RELEVÉS DE SITE

Type de construction : ERP centre de formation type R locaux à sommeil , N

Adresse : SITE DU BOUCHET
 Lieu dit Chateau du Bouchet
 45 370 DRY

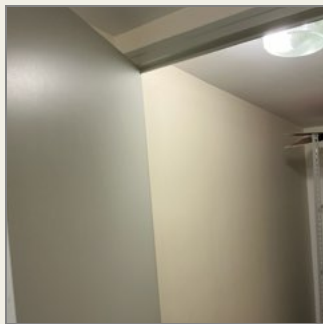
Localisation	#	Description	Plan
11 Stand de tir	11	Absence ferme porte sur local à risque Commentaire : Prévoir la pose d'un ferme porte	04 - Bâtiment Stand de Tir

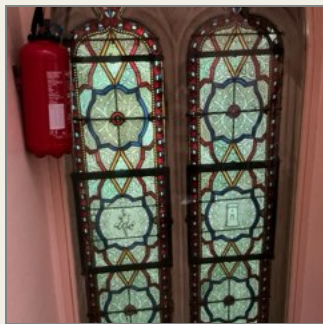
Localisation	#	Description	Plan
Chateau R+1	1	Absence d'encloisonnement de l'escalier. Commentaire : Prévoir l'encloisonnement CF de l'escalier	07 - Bâtiment Château N1

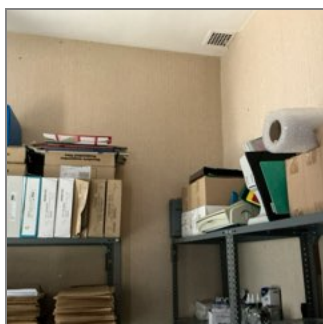
Chateau R+1	4	Absence de rebouchage CF des traversées de plancher. Commentaire : Prévoir une campagne de rebouchage CF	07 - Bâtiment Château N1
-------------	---	--	--------------------------

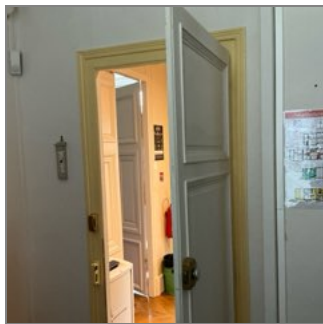
Localisation	#	Description	Plan
Chateau R+1	12	Absence d'isolement CF 1h entre les circulations et les locaux.	07 - Bâtiment Château N1

Commentaire : Prévoir de renforcer le CF

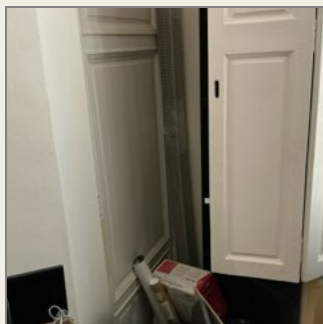
Chateau R+1	13	Absence d'isolement coupe-feu 1h d'un local vtp	07 - Bâtiment Château N1
-------------	----	---	--------------------------

Commentaire : Prévoir de renforcer l'isolement CF entre la circulation et le local

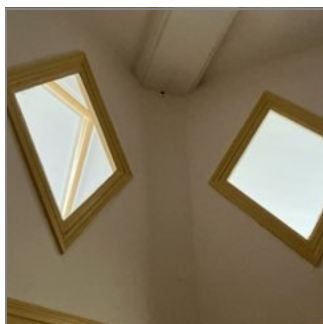
Chateau R+1	17	Absence d'isolement CF 1h ou 1/2 h entre les circulations et les locaux. On considère le bâtiment > 8 m	07 - Bâtiment Château N1
-------------	----	--	--------------------------

Commentaire : Prévoir la création d'un cloisonnement CF 1H

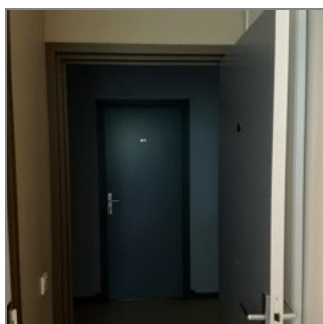
11 Bat les granges niveau 1	17	Absence d'une porte coupe-feu 1/2h sur local à risques moyens.local lingerie Commentaire : Prévoir la mise en place d'une porte CF 1/2 h	11 - Bâtiment Salles de Cours N1
-----------------------------	----	--	----------------------------------

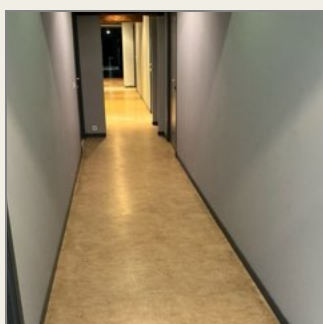
11 Bat les granges niveau 1	19	Absence de recoupement des circulations de plus de 30m Commentaire : Prévoir la mise en place d'une PCF en va et vient afin de recouper la circulation	11 - Bâtiment Salles de Cours N1
-----------------------------	----	--	----------------------------------

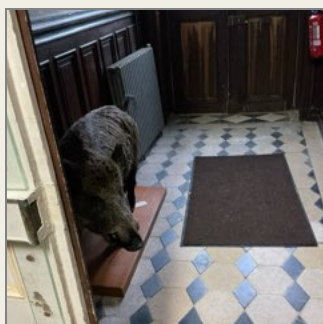
Chateau RDC	28	Stockage dans les dégagements.	06 - Bâtiment Château N0
-------------	----	--------------------------------	-----------------------------

Commentaire : Revoir les consignes de sécurité incendie

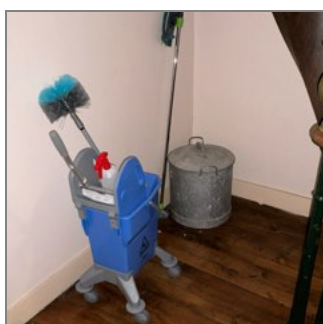
Chateau RDC	29	Stockage dans les escaliers.	06 - Bâtiment Château N0
-------------	----	------------------------------	-----------------------------

Commentaire : Revoir les consignes

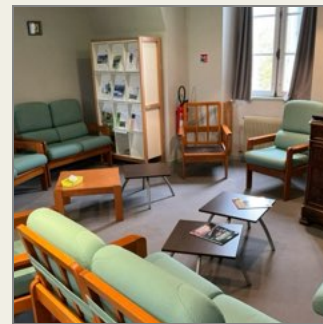
Localisation	#	Description	Plan
Chateau R+2	12	la circulation traverse un salon Commentaire : Revoir le concept de cette zone (concept à proposer dans SDSI)	08 - Bâtiment Château N2

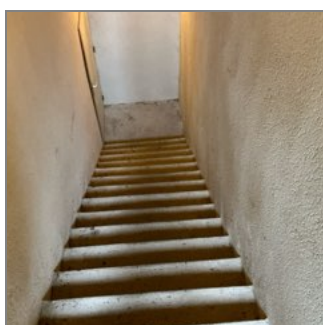
Batiment granges G/H niv -1	3	Absence de main courante	09 - Bâtiment Salles de Cours N-1
Commentaire : Prévoir l'installation d'une main courante

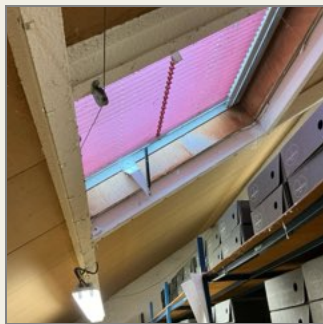
Localisation	#	Description	Plan
02 Batiment Magasin	9	Exutoire de désenfumage. Commentaire : Prévoir le contrôle du bon fonctionnement des vérins	02 - Bâtiment Magasin

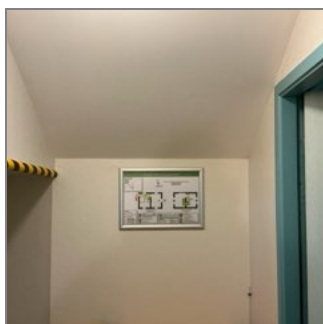
03 Batiment Pavillon du Point du Jour	8	Absence de désenfumage d'un escalier. Commentaire : Prévoir la création d'un exutoire de 1m2	03 - Bâtiment Pavillon
---------------------------------------	---	--	------------------------

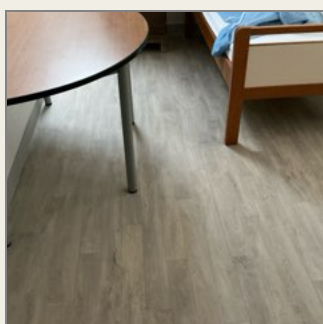
03 Batiment Pavillon du Point du Jour	9	Réaction au feu du sol M4 Commentaire : Fournir le PV afin de rédiger un RVRAT	03 - Bâtiment Pavillon
---------------------------------------	---	--	------------------------

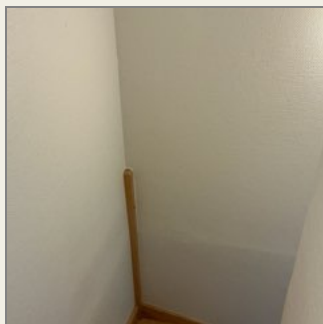
⑤	Manque un BAES au changement de direction.	03 - Bâtiment Pavillon
--	---	--	------------------------

Commentaire : Prévoir la mise en place d'un BAES au changement de direction.

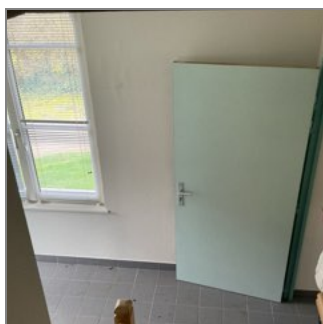
Batiment Pavillon du Point du Jour	④	Manque un BAES au changement de direction.	03 - Bâtiment Pavillon
------------------------------------	---	--	------------------------

Commentaire : Prévoir la mise en place d'un BAES au changement de direction.

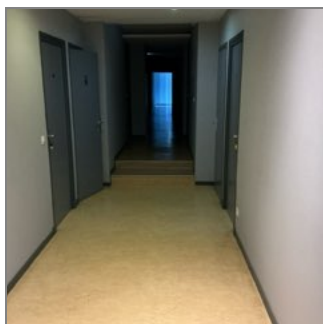
11 Bat les granges niveau 1	15	Absence : Éclairage normal sur deux circuits	11 - Bâtiment Salles de Cours N1
-----------------------------	----	--	----------------------------------

Commentaire : Créer deux circuits d'éclairage normal

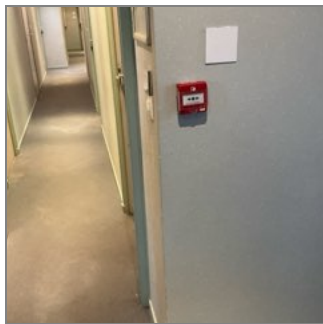
Localisation	#	Description	Plan
Chateau R+2	15	Présence d'un DM dans la circulation	08 - Bâtiment Château N2

Commentaire : Prévoir le retrait du DM

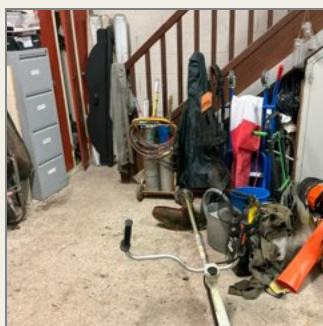
Batiment atelier	6	Stockage de produit inflammable dans les ateliers sans ventilation	01 - Bâtiment Atelier
------------------	---	--	-----------------------

Commentaire : Prévoir une ventilation

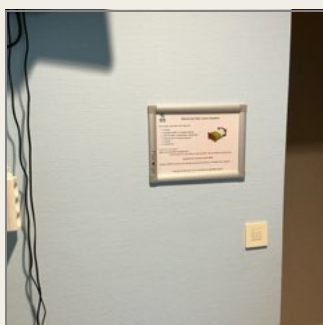
13 Batiment central F R+1	2	Absence de plan d'évacuation. Commentaire : Prévoir une signalétique et plan d'évacuation dans les chambres	13 - Bâtiment Salles de Réunion N1
---------------------------	---	---	------------------------------------

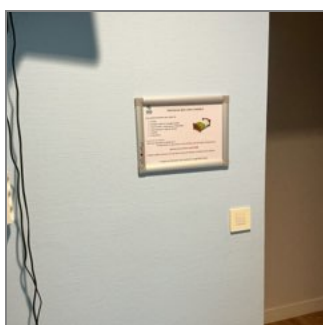
13 Batiment central F R+1	3	Absence de consigne Commentaire : Prévoir la mise en place des consignes et plan évacuation	13 - Bâtiment Salles de Réunion N1
---------------------------	---	---	------------------------------------
